Bulletin technique SKF n°72

VKBA 6543 – Remplacement obligatoire de la bague de protection

VOLVO C30, C70 II, S40 II, V50

Remplacement obligatoire de la bague de protection pendant le montage du roulement de roue

VKBA 6543

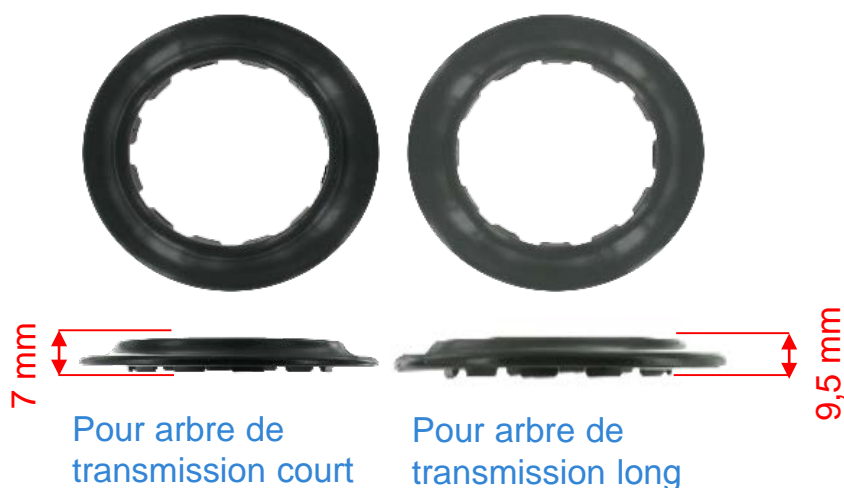
Le remplacement de la bague de protection est obligatoire conformément aux instructions du constructeur, le kit de roulement de roue VKBA 6543 contient deux bagues de protection (à partir du code de production n° 24O, la bague à monter doit être sélectionnée en fonction de la longueur de l'arbre de transmission).

Il est obligatoire de remplacer la bague de protection car elle peut être endommagée lors du démontage du roulement à remplacer ou lors du montage du nouveau roulement.

Important ! Le kit contient deux bagues dont une seule doit être utilisée en fonction de la longueur de l'arbre de transmission ! Vérifier la longueur de l'arbre de transmission du véhicule avant de monter le nouveau roulement.
